## RESPUESTAS A CONSULTAS A LAS BASES DE LICITACIÓN Y ESPECIFICACIONES TÉCNICAS

### LICITACIÓN PÚBLICA: SUMINISTRO E INSTALACIÓN SISTEMA DE ESTABILIZACIÓN DE CARROS PLANOS, METRO DE SANTIAGO.

**Disposición Vías**

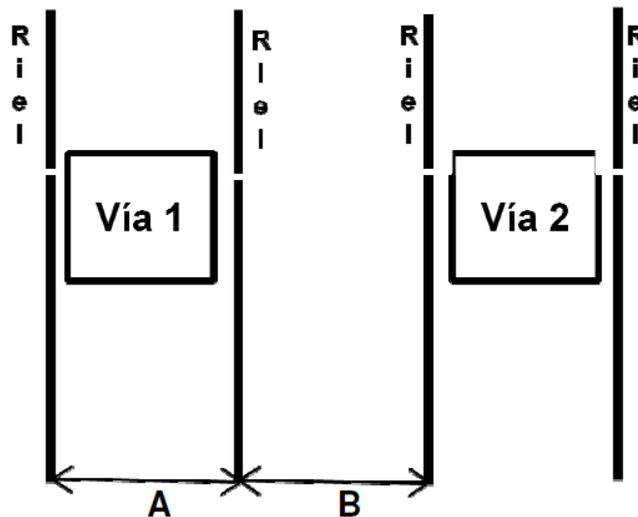
13. Se solicita indicar las distancias A y B en el centro del riel, según figura adjunta:

R: A = 1435 mm; B = Variable.
